Emne: Noen merknader til mottatte dokumenter Åsmundvatnet

Her er noen merknader vi ber om å få rettet/kommentert:

Felles adkomst til boligtomt 4-13 og 4-14.

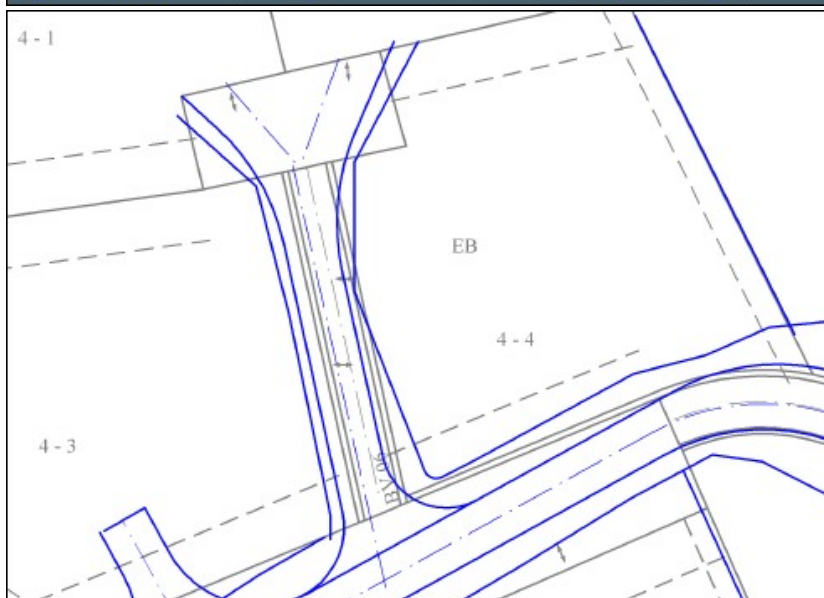
1. Vi må ha det nye kommunevåpenet vårt i tittelfeltet
2. Frisiktsoner i vegkryss mangler. Dimensjonerende hastighet settes til 30 km/t i boligvegene og 50 km/t i hovedvegene.
3. U-grad bør stå på kartet for områdene KB1-1 – KB 3-1 og KB 5-1 + KB 5-2.
4. Det er en noe spesiell rutenett-inndeling på A3-kartet. 240 m?
5. Det hadde vært en fordel med en pdf i format A2. da har man bedre plass til påskrift.
6. Følgende felles adkomster må gis ny benevnelse som boligvei, og skal anses som private. Legges inn med eget kulepunkt i bestemmelsene pkt 2.1

Dette fordi disse vegbitene vil være vanskelig å brøyte med større traktorredskap.
